KØBENHAVNS KOMMUNE

NOTAT

**Hvidbog af 2. offentlighedsfase i VVM-redegørelse for
Enghave Brygge**

November 2014

Figur 1 Byrumstegning B fra Enghave Brygge Lokalplan nr. 494, side 46.

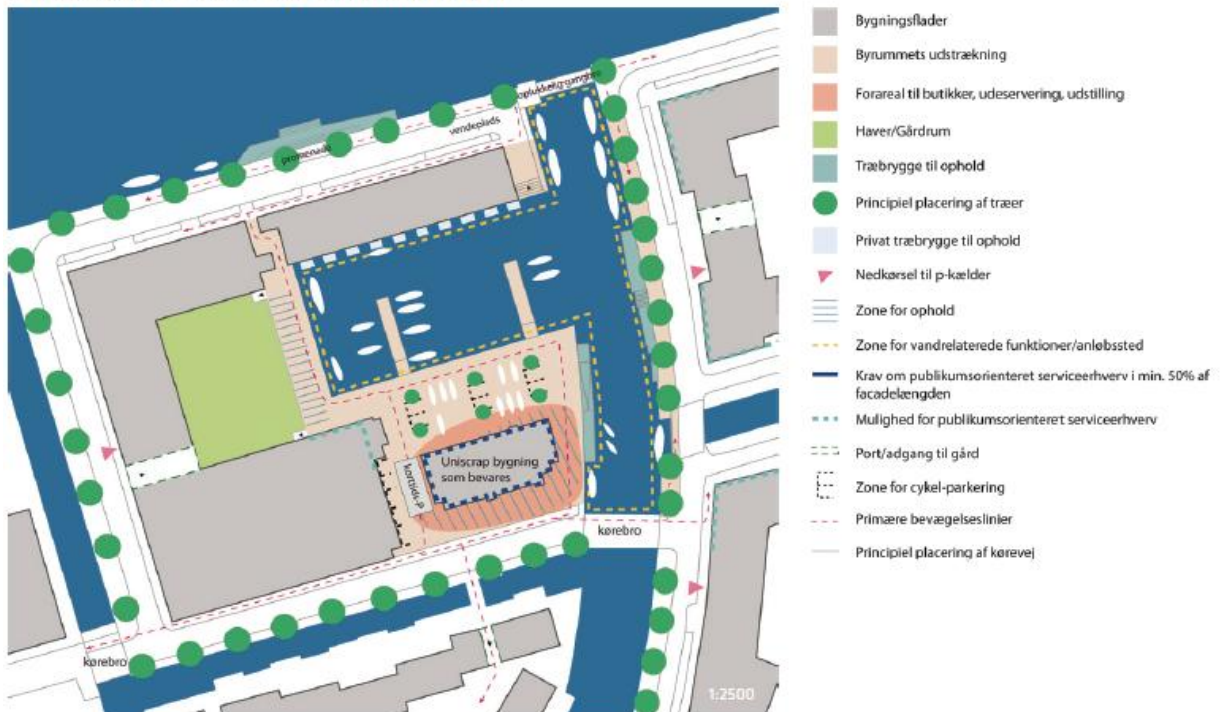
pumpehus på det nordøstlige hjørne forsvinder imellem boligbyggeriet (3). At H.C. Ørstedværket, Uniscap-bygningen, Pumpehuset og Københavns Roklub forsvinder fuldstændig og gøres ubrugelige i det aktuelle lokalplanforslag p.g.a. høje bygninger og skyggegener. For i større grad at respektere kulturhistorien bliver det foreslået, at der ikke bygges boliger i byggefelt A, B og C (18). Der er et ønske om bevarelse af grafittimuren (24.) Høringssvar fra Københavns Museum opfordrer til at kulturmiljøet på Enghave Brygge indarbejdes i området, så historien fortsat kan aflæses (1).

Københavns Kommune har i planlægningsprocessen - herunder særligt i forbindelse med udarbejdelsen af lokalplan nr. 494 for Enghave Brygge - forholdt sig til, hvilke kulturmiljøer og bygninger, der er bevaringsværdige, og dernæst i videst mulig opfang indarbejdet dem i de kommende byrum.

Der er ikke fredede bygninger i projektområdet. Kulturstyrelsen har udpeget H.C. Ørstedværket til Nationalt industriminde og derudover indeholder området tre bygninger med høj bevaringsværdi hhv. Uniscrap-bygningen fra 1917, Københavns Roklub fra 1917 og pumpestationen. Projektet bevarer de fire bygninger som kulturhistorisk bevaringsværdig bebyggelse indarbejdet i lokalplanens bebyggelsesplan, tegning nr. 5.

Lokalplanen har fastlagt et areal i tilknytning til H.C. Ørstedværket til fælles grønt friareal "kraftværksparken". Det grønne område anlægges som rekreativ park, i sammenhæng med H.C. Ørstedværkets store skala og den omkringliggende bebyggelse, jf. lokalplanens tegning nr. 6 om byrum, landskab mv.

Uniscrap-bygningen er i lokalplanen fastlagt og defineret som et særligt byrum beskrevet nærmere i lokalplanens § 8 stk. 4 - jf. uddrag nedenfor (figur 1). Af byrumstegningen fremgår det, at bygningen vil indgå som et vigtigt element i en rekreativ sammenhæng og af lokalplan 494 og VVM-redegørelsens skyggediagrammer fremgår det, at der vil være lys i tilknytning til bygningens opholdsarealer.

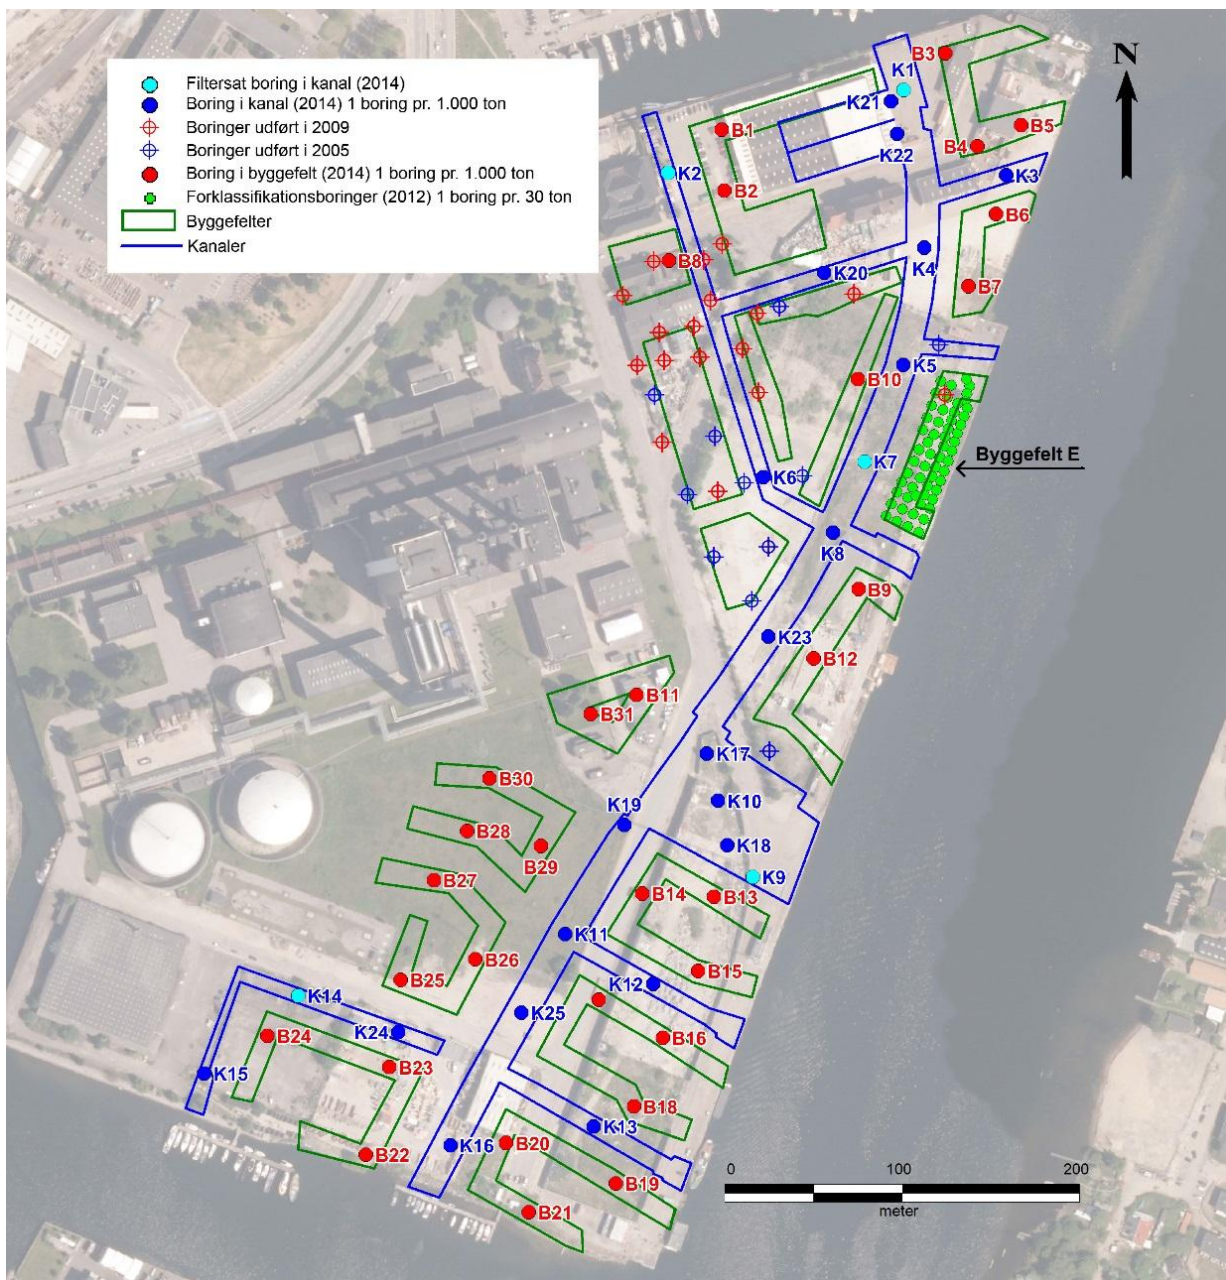
Husbådforeningen Skibbroen peger på, at borerne i VVM-redegørelsens afsnit om jordforurening ikke stemmer overens med de fysiske synlige borehuller på Enghave Brygge. Nogle steder har husbådforeningen ikke kunne finde tegn på borehuller f.eks. B1, B3, B4, B6, K3, K21. Husbådforeningen opfordrer til, at dette undersøges nærmere.

Lokaludvalget peger på, at fejl i boringernes placering ikke taler for kvaliteten i vurderingerne, men peger på bagved liggende interesser som styrende parametre.

I VVM-redegørelsen for Enghave Brygge er der udarbejdet en indledende screening, hvor der er udtaget jordprøver af den jord, der skal bortskaffes/genanvendes. Den indledende screening giver et overblik af de forventede forhold vedr. jordforurening i området, hvilket vurderes tilstrækkeligt for det detaljeringsniveau, der forventes i en VVM-redegørelse. Prøverne er udtaget i forholdet en prøve pr. 1000 ton jord. Stederne for prøveudtagning repræsenterer de enkelte delområder for hhv. kanaludgravning og byggefelt, jf. figur 2. Undersøgelsen af jordforurening er udført på baggrund af et oplæg fra Orbicon, der er godkendt af Københavns Kommune.

Kortet med boringsplacering i VVM-redegørelsen viser fejlagtigt de planlagte boringsplaceringer og ikke de udførte. Årsagen til, at boringerne er flyttet fra de planlagte positioner, er af hensyn til nedgravede ledninger i jorden eller andre forhindringer. På nedenstående kort, figur 2, fremgår de udførte boringsplaceringer. Boringsplaceringerne er ligeledes fremvist af Orbicon A/S d. 25. august 2014. Det har ikke betydning for undersøgelsens gyldighed, at kortet i VVM-redegørelsen viste de planlagte og ikke de udførte boringsplaceringer.

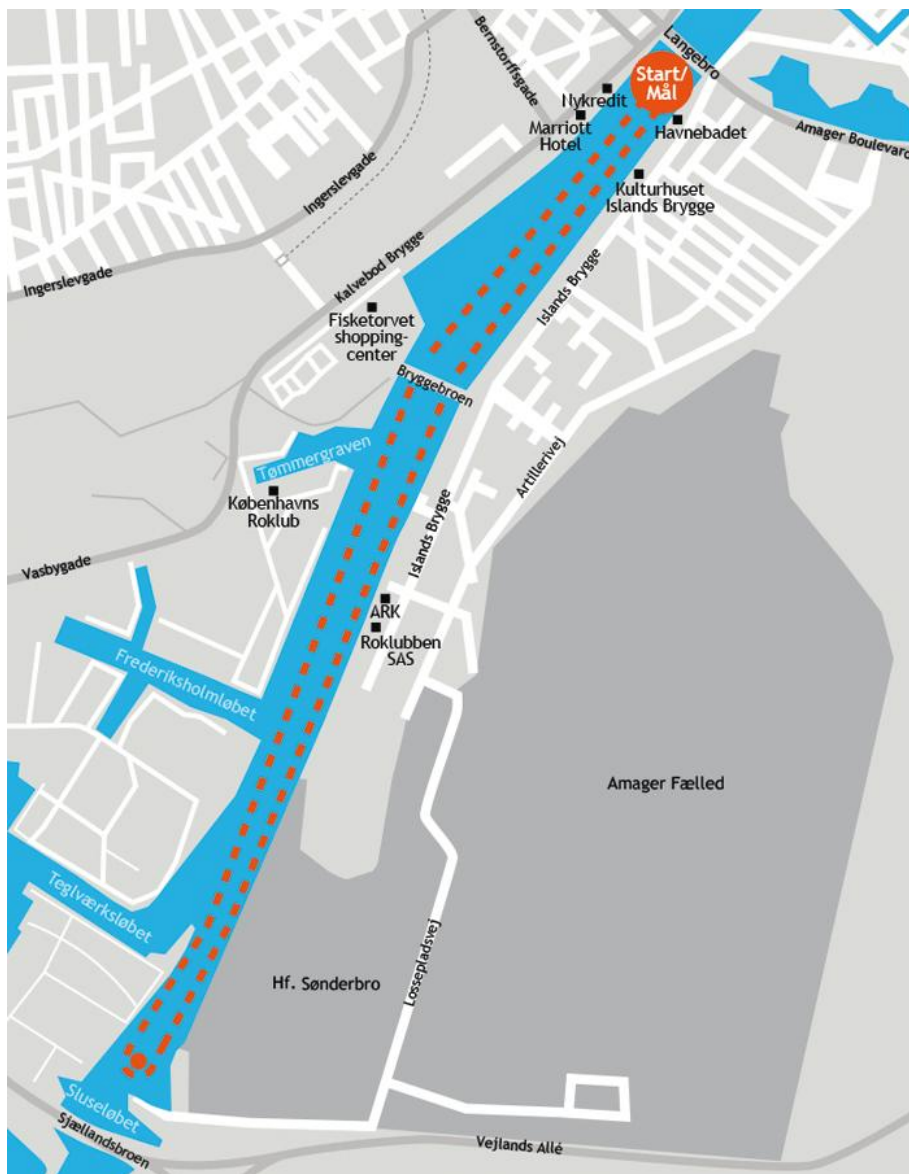
Foreningen til Hovedstadens Forskønnelse mener ikke, at vilkårene for husbådene i Tømmergraven er illustreret i lokalplan eller VVM. Foreningen forventer en øgning af motorbådstrafikken i Tømmergraven ved etablering af Enghave Kanalen, hvilket ifølge foreningen vil forringe forholdene for roerne og for husbådene og hvilket, foreningen mener, burde være belyst i VVM-redegørelsen. Foreningen mener også, at forholdene for roerne forringes generelt, bl.a. ved at sejlrenden ifølge foreningen indsnævres med 60 % ud for boligø B og C, hvilket vil føre til mere trængsel og øget risiko for kæntring og sammenstød. Foreningen mener ikke, at Enghave kanalen qua sin bredde er egnet til rosport – dette vil kræve en bredde på 30-50 m. Foreningen nævner, at den flere gange har gjort opmærksom på forringelserne for roerne, og mener, at rosporten vil føle sig klemt, hvilket kan have en betydning for rekruttering af unge talenter og interessen for rosport. Foreningen fremfører, at det ikke længere vil være muligt at afholde regattaer i Sydhavnen. Dermed mener Foreningen ikke, at der er redegjort fyldestgørende for de negative effekter i forhold til roere og husbåde, og at VVM'en dermed ikke opfylder Kystdirektoratets krav. For så vidt angår landskabelige forhold mener Foreningen til Hovedstadens Forskønnelse, at de bevaringsværdige bygningers historie og egenart samt de sidste rester af det historiske industrihavnemiljø i Sydhavnen vil forsvinde. Foreningen mener, at VVM'en forholder sig for ukritisk til lokalplanen, som efter foreningens opfattelse er i strid med Kulturarvsstyrelsens anbefalinger.

I hovedløbet af havnen vil Enghave Brygge projektet ved den nordlige ende give anledning til en indsnævring af havneløbet fra ca. 190 meter til ca. 120 meter, mens der ved den sydlige del af projektområdet sker en mere begrænset indsnævring. Sammenlignes det smalleste sted ud for et realiseret Enghave Brygge projekt med de eksisterende bredder i resten af havnen, ses i figur 4, at specielt Inderhavnen, fra ca. Den Sorte Diamant til Wilders Kanal, samt Sluseløbet er smallere. Det skal i den henseende også bemærkes, at der mange steder i havnen findes forhindringer og installationer (så som lavvandede grunde, havnebade, havnepromenader, bropiller, afspærringen rundt om Flådens Leje, mm.), der reducerer den reelle sejlbare bredde af havneløbet og gør denne smallere eller meget sammenlignelig med den projekterede bredde på 120 meter ud for Enghave Brygge.

I forhold til fritidssejlere og havnebusser er det grundet havnens bundtopografiske forhold i området forventet, at der ikke vil være en betydelig ændring af de eksisterende sejladsruter, der langs Enghave Brygge hovedsageligt ligger langs havneløbets østside (se evt. Figur 14.4 i VVM-redegørelsen).

Facadetegning fra lokalplan nr. 494

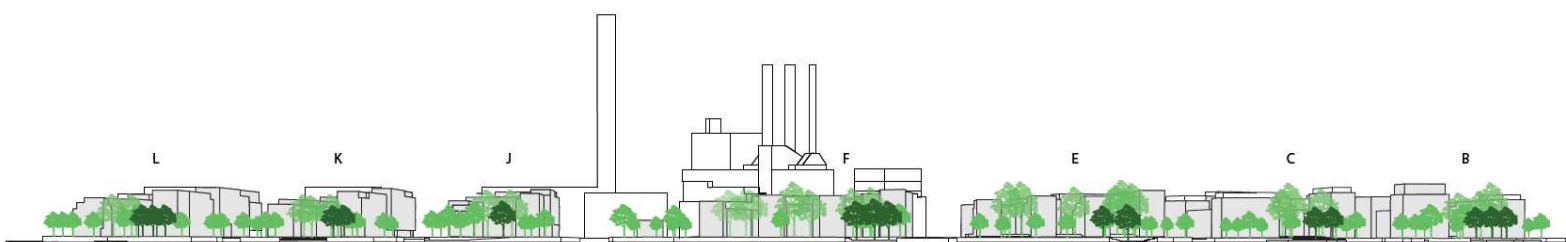
Høringssvarene peger på, at flere af de visuelle illustrationer i VVM-redegørelsen er hentet fra Lokalplan 494, og at de viser et manipulerende billede af projektet p.g.a. fugleperspektiv, hvorved H.C. Ørstedværket fremstår mere synligt (18, 24), at kun H.C. Ørstedværkets skorstene vil være synlige fra vandsiden (2), at husbåde ikke er med i de visuelle illustrationer samt at der ikke er visuelle illustrationer af projektområdet nordside og facaderne mod Tømmergraven (3). Der peges på, at projektets bygninger vil frembringe en negativ påvirkning af havnemiljøet med de planlagte høje etagebygninger (13).

I lokalplan 494 s. 14 er vist en facadetegning, der illustrerer Enghave Brygge mod havneløbet og det grønne forløb langs promenaden, se nedenfor. Facadetegningen viser forholdet (i terræn) mellem H.C. Ørstedværket, den mulige bygningsmasse og højde iht. lokalplanens bestemmelsesafsnit og bebyggelsesplan. Bebyggelsen vil jf. facadesnit og bebyggelsesplan tegning nr. 5. svinge imellem 4-8 etager langs havnefacaden.

Projektområdet ved Enghave Brygge er delvist omfattet af planlovens kystnære byzone. I Lokalplan nr. 494 vurderes, at den planlagte bygningsmasse set i en afstand af ca. 2,4 km fra kysten ved Kalveboderne ikke vil fremstå højere end den eksisterende bebyggelse i området. Endvidere vil de mellemliggende bebyggelser og anlæg betyde, at området ikke opfattes som en del af kysten. Det er derfor Teknik- og Miljøforvaltningens vurdering, at de planlagte bebyggelser ikke vil påvirke de kystnære omgivelser. Set i en

større sammenhæng og med stedets historie taget i betragtning er der ikke tale om en visuel ændring af områdets bygningsmæssige struktur. En visualisering i forhold hertil er derfor ikke påkrævet. Høringssvarene har ikke givet anledning til at ændre den vurdering, der blev foretaget i forbindelse med lokalplan nr. 494 vedr. den kystnære byzone.
